SAMRÅDSREDOGÖRELSE

Tillhörande detaljplan för del av

Vallås 1:1 m.fl., Kristinehedsgymnasiet

1380K-P2024/6

Figur 1. Aktuellt planområde nordöst om Halmstad centrum, enligt SGI Geostab.

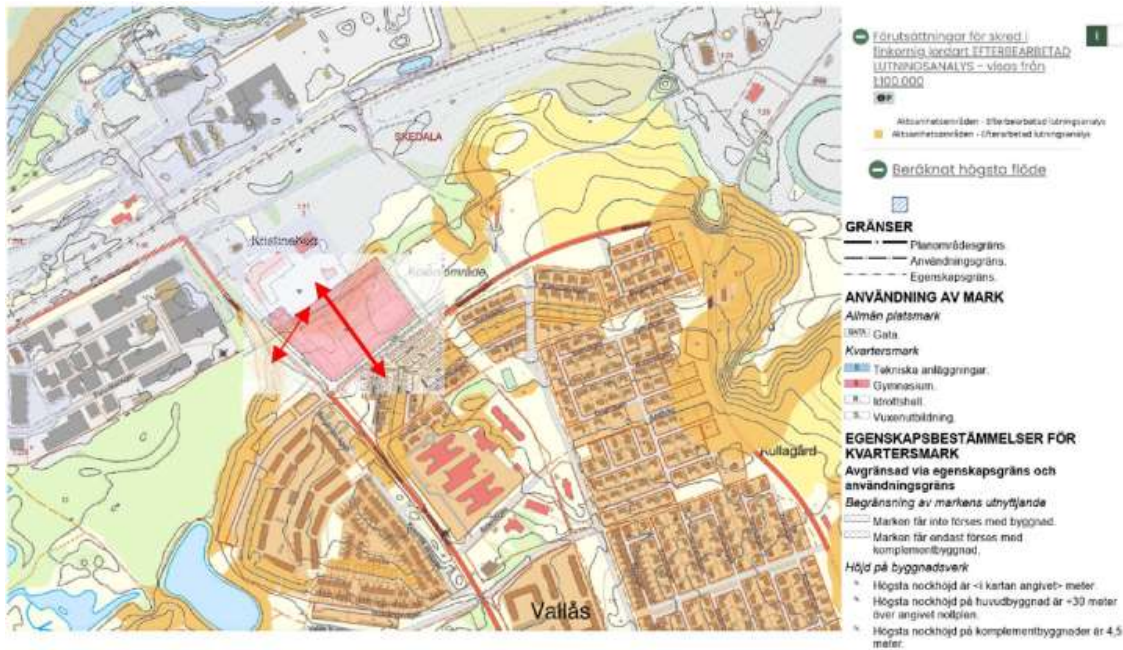
I PM Geoteknik har konsulten utfört en stabilitetsberäkning för nybyggnation med 20 kPa motsvarande 2-våningsbyggnad i riktning mot befintlig gymnasieskola. Stabilitetsberäkningen i den geotekniska utredningen har utförts med en marklast motsvarande 20 kPa medan plankartan medger en byggnad om minst 4 våningar (motsvarar minimum 40 kPa). Det är oklart för SGI ifall markytan behöver fyllas upp för att jämna ut nivåskillnader. SGI anser att stabilitetsberäkningen behöver justeras så att den marklast som plankartan medger inkluderas i stabilitetsberäkningen.

SGI anser att stabilitetsförhållandena för hela planområdet och dess närmaste omgivning ska vara klarlagda för befintliga förhållanden samt för de förhållanden som planen medger. SGI saknar ett klarläggande av stabilitetsförhållanden för den branta slänten upp mot Kristinehed i norr, samt sluttningen ner mot fastigheten Välten 1 i sydost. Vi saknar även stabilitetsberäkningar för den del av planområdet som ligger väster om nu utförd beräkningssektion och ned till läget för den befintliga vägen ”Mineralvägen”. Beräkningar för detta område ska innefatta laster från ny byggnation, ny väg och befintlig väg. Om det inte klart och entydigt går att utesluta att planområdet i sin helhet berörs av risk för ras och skred rekommenderar SGI att en geoteknisk utredning avseende stabilitetsförhållandena utförs med lägst detaljerad utredningsnivå enligt IEG Rapport 4:2010 alternativt IEG Rapport 6:2008 rev 1. Framkommer det efter denna utredning att det krävs åtgärder eller restriktioner för att marken ska vara lämplig ska dessa regleras i detaljplanen.

Grundvattennivån har uppmätts i en punkt 22AW01GV vid läget för den nya gymnasieskolan. Dessa har avlästs två gånger (december 2022 och januari 2023), vilket är en kort period. Vi saknar en känslighetsanalys av grundvattens påverkan på resultaten och även en prognostisering av högsta grundvattennivåer, som bör inkludera effekter av klimatförändringen. Detta innebär att stabilitetsutredningar ska ta hänsyn till hur portryck, grundvatten, ytvatten och erosion kommer att variera under bebyggelsens förväntade livslängd.

Den geotekniska utredningen har kompletterats med stabilitetsberäkningar för hela planområdet och med den marklast som detaljplanen tillåter (Aver 2023-12-08). Känslighetsanalys avseende prognostiserat portryck har utförts för att utreda påverkan av höga grundvattennivåer/portryck med återkomsttid av 200 år på stabilitetsförhållandena. Utredningen visar att stabilitetsförhållandena för detaljplanen bedöms som tillfredsställande.

Figur 3

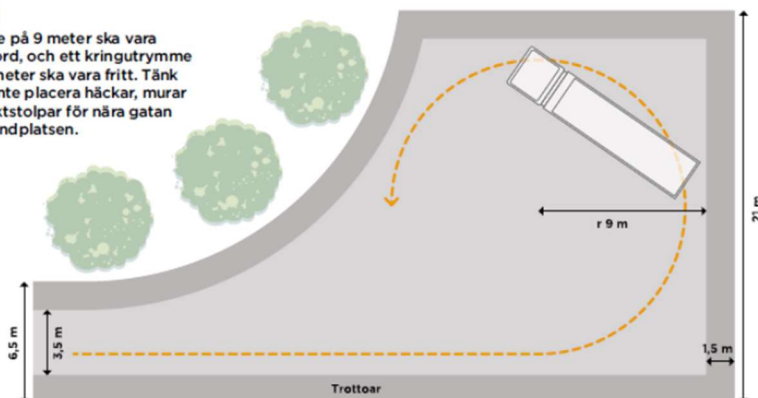
Backning får inte förekomma vid skola. Det ska finnas möjlighet till säker genomfart eller vändmöjlighet enligt exemplet nedan.

En radie på 9 meter ska vara hårdgjord, och ett kringutrymme på 1,5 meter ska vara fritt. Tänk på att inte placera häckar, murar eller lyktstolpar för nära gatan eller vändplatsen.

Avfallshanteringen har förtydligats i planbeskrivningen. Utfartsförbudet utmed Kornhillsvägen har minskats för att utöka möjligheterna för in- och utfart. Avfallshanteringen kommer att studeras vidare i projekteringskedet men detaljplanen möjliggör för olika lösningar.
